Projet de centrale photovoltaïque au sol sur l'ancienne base militaire aérienne 110 communes de Creil, Apremont et Verneuil-en-Halatte (60)

**Livret des consultations,
avis et actes administratifs**

**Emprise Projet PHOTOSOL SPV 31,
PR dimensionnée 700kVA,
Alimentation en soutirage des PDL injections**

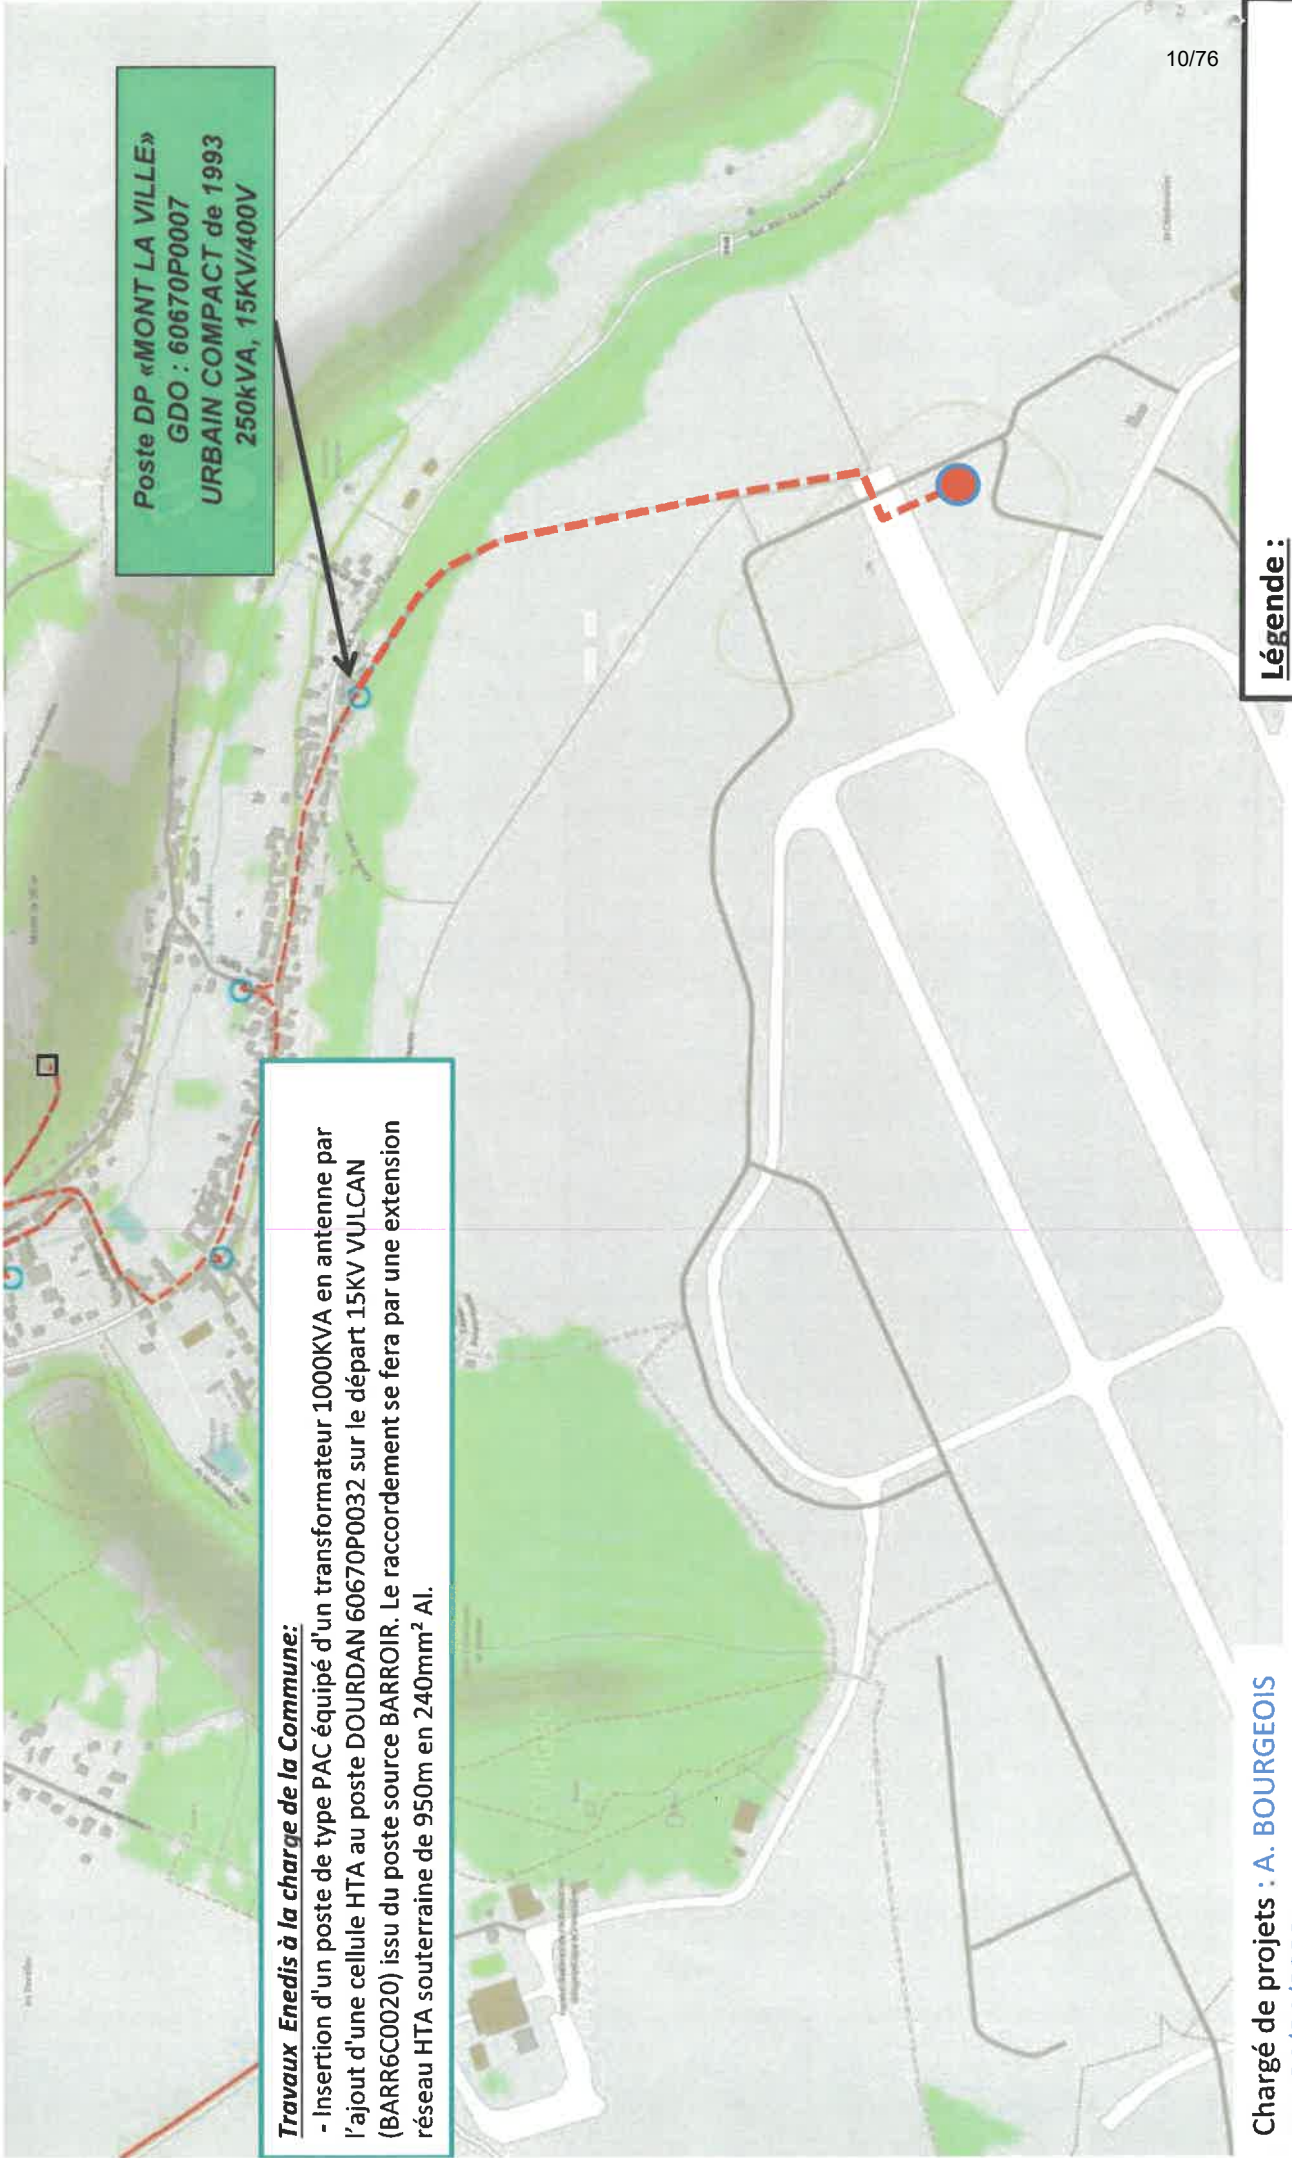
Pour la puissance de raccordement demandée de 700 kVA et sur la base des hypothèses retenues pour notre analyse, nous vous informons qu'une contribution financière¹ est due par la CCU à Enedis, hors exception. Le montant de cette contribution, transmis en annexe, est réalisé selon le barème en vigueur.

Nous vous demandons d'indiquer sur l'autorisation d'urbanisme que cette opération nécessite la création d'un poste de distribution publique sur le terrain d'assiette de l'opération. Le maître d'ouvrage de l'opération devra se rapprocher d'Enedis afin de définir l'emplacement du poste de transformation et les modalités de financement et de réalisation.

ANNEXE I de la lettre n° 856 /ARM/DSAÉ/DIRCAM/NP du 07 MARS 2022

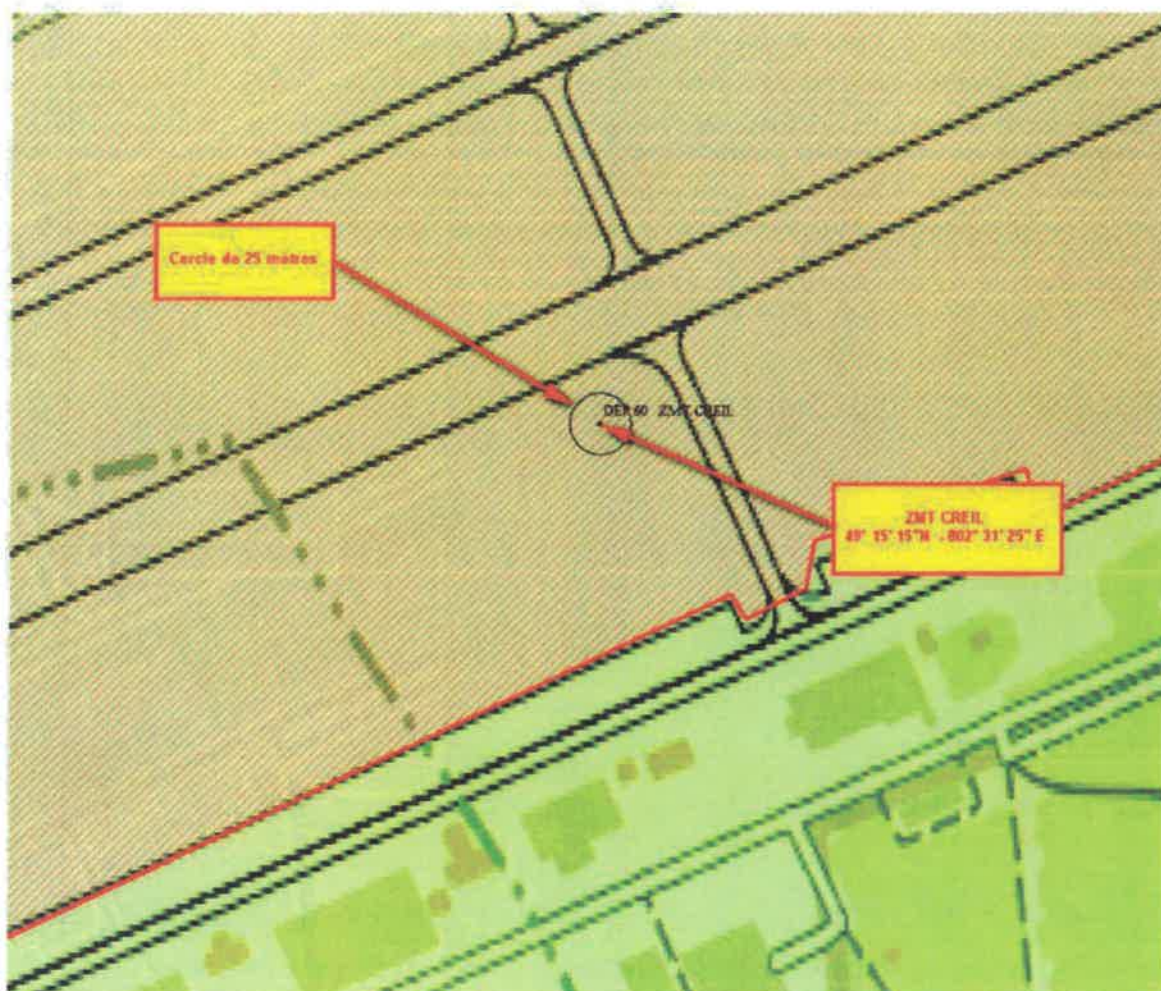
En effet, du point de vue des contraintes aéronautiques, le projet est à proximité immédiate d'une zone de mise à terre toujours valide avec ses aires de protection utilisées pour l'entraînement au largage de personnel et de matériel à très basse altitude, de jour comme de nuit, à une hauteur inférieure à 150 mètres.

Ce projet doit laisser un périmètre libre d'accès au sol afin de préserver la sécurité des parachutistes avec une zone centrée sur les coordonnées suivantes : 49° 15' 15" N – 002° 31' 25" E avec un gabarit de 25 m de rayon (cf annexe I).

Vue aérienne du projet et de son environnement (source : DREAL)

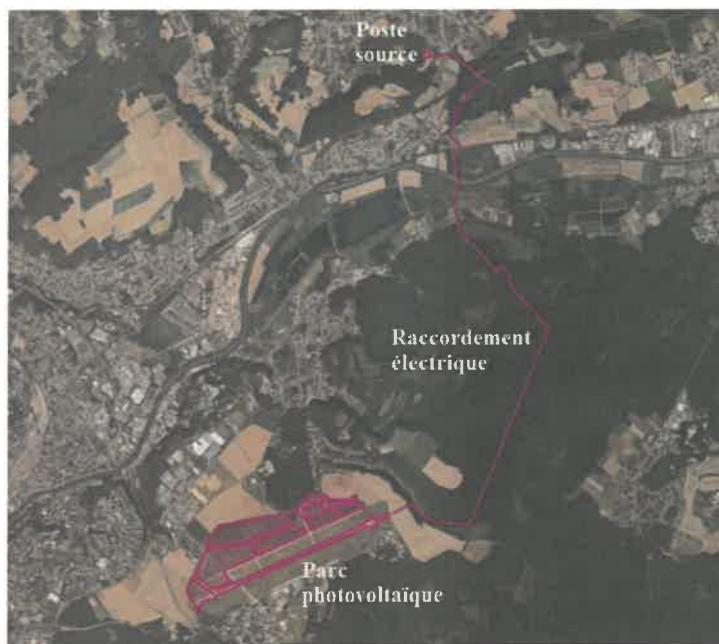
Si le projet a retenu l'évitement de plus de 120 hectares compte tenu des enjeux de biodiversité en présence, il s'implante néanmoins sur l'une des plus vastes zones de milieux prairiaux d'un seul tenant à l'échelle du département, lequel est unique pour l'avifaune des milieux herbacés. Les mesures de compensation associées aux incidences du projet sont insuffisantes car elles portent sur des prairies situées dans des forêts, fractionnées et parfois enclavées, inadaptées à l'avifaune présente. En particulier, ces prairies accueillent la plus forte communauté de Pipit Farlouse du département et un couple unique de Milan royal.

**Plan de zonage du PLU d'Apremont avant et après mise en compatibilité
(Source : déclaration de projet – mise en compatibilité du PLU d'Apremont)**

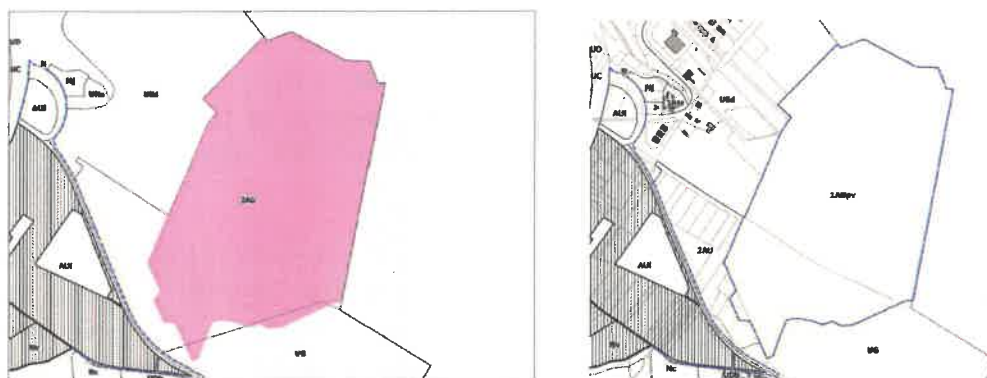
Le projet s'implante à Apremont en zone UG (zone correspondant à l'emprise de la base aérienne de Creil), et en zone 2AU à Creil, qui correspondent à l'emprise de la base aérienne. En l'état, les zonages de ces deux communes n'autorisent pas l'implantation d'un projet tel qu'un parc photovoltaïque. Le caractère d'intérêt général que revêt le projet permet le recours à une procédure de déclaration de projet emportant mise en compatibilité des PLU d'Apremont et de Creil.

La déclaration de projet vise à retenir un zonage 1AU_{pv} pour Apremont (zone destinée à accueillir le projet photovoltaïque) et U_{pv} pour Creil (ancien aérodrome de la base aérienne de Creil reconverti en centrale photovoltaïque au sol) uniquement dans l'emprise de la base aérienne mise à disposition du projet photovoltaïque (pages 415 et suivantes). Un règlement spécifique pour ces deux zones destinées à l'accueil des installations et équipements nécessaires à la création de la centrale sera rédigé.
